**喜多地区パーム油バイオマス発電所計画にかかる  
喜多地区環境保全委員会からの質問書に対する回答について**

## 「舞鶴市の説明資料に対する疑問等について」に対する回答

令和2年6月13日に受領いたしました標記の件に関し、以下のとおり回答いたします。

(低周波音苦情に関する参照値) ※図を掲載

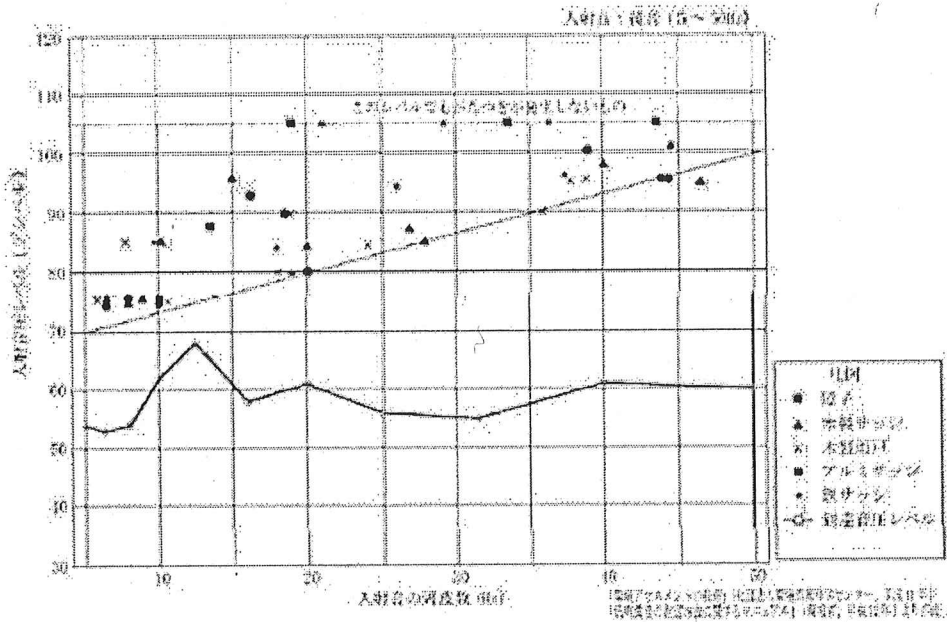
環境省では、音として通常聞こえる空気振動のうち、周波数 20Hz～100Hz の低い周波数の音と、音としては通常聞こえない 20Hz 以下の空気振動をまとめて「低周波音」と呼んでいる。(20Hz 以下の空気振動を指す場合は、「超低周波音」と呼んでいる)

低周波音の影響は、心身に係る影響として不快感、圧迫感、不眠等があり、物的影響として窓ガラス等建具が振動し、ガタガタと音を立てる現象がある。低周波音が窓等の建具を振動させることにより発生する。低周波騒音の被害の最も代表的なものは、「何となく寝られない」「寝ていても起きてしまう」「圧迫感を感じる」といったものが代表的だと言われている。また、長い間低周波騒音に晒されていると頭痛や手足のしびれなどの症状を発生することも少なくないようである。低周波音に関しては普通騒音の受忍限度のように明確な基準値はない。しかし、低周波音の一つの基準値として環境省から「参照値」が示されている。参照値は大きく分けて物的苦情に関する参照値と心身に係る苦情に関する参照値の二種類に分けられている。

上の図は、低周波音の閾値(感じだす境界の値)を示したのですが、人間による感じ方と物の感じ方はことなり、低周波音は人間の耳には聞こえにくく、高周波数になるほど可聴域に近づくため、周波数が高まるほど小さな音で感じるが、物は周波数が小さいほど小さな閾値となっている。周波数により感じ方が違う。ところが、舞鶴市などバイオマス発電の事業者側は低周波音の規制基準値として 100dB 以下とし、予測したところ西側の敷地境界で 75dB、東側の敷地境界で 78dB だから問題ないと説明している。その根拠として ISO-7196 では、G特性音圧レベルで約 100dB を超えると超低周波音を感じると記載されているとしている。調べると ISO-7196 は 20Hz 以下の超低周波音について規定したもののようである。事業者側に、「人の感じ方は周波数によって異なり、環境省の手引書の参照値をもとに決めるべきでは。それでいけば今の予測値でも超えている。」と質すると、「環境省の手引書が間違っている。環境省から別途に文書※3が出ており、『参照値は、低周波音についての、環境アセスメントの環境目標値 作業環境のガイドラインとして策定したものではない』となっており、それを使うべきではない」と答えた。しかし、同文書に「参照値は固定発生源から発生する低周波音について苦情の申し立てが発生した際に、低周波によるものかの目安について示したもの」となっており、環境を守る立場からは当然に環境省の手引書を基準とすべきであると考え、100dB の規制値なんてとんでもない値であると思う。再考をお願いする。

低周波の予測手順と予測結果を以下の通り記します。また、参照値の取り扱い方に関しては、上述「21. 福知山との違い (P18 6.1.4)」をご参照ください。

低周波数の予測手順としては

- ① 構成設備計画から主要発生源の選定及び発生位置の設定
- ② 主要発生源のパワーレベルの設定
- ③ 点音源の伝播計算
- ④ 各音源からの到達音圧レベルの合成
- ⑤ 到達音圧レベルの予測

予測結果については、低周波音の到達 G 特性音圧レベルは西側受音点で 75dB(G) 以下、東側受音点で 78dB(G) 以下と予想され、ISO-7196 に示される「超低周波音を感じる最小音圧レベル」100dB(G) を下回りました。
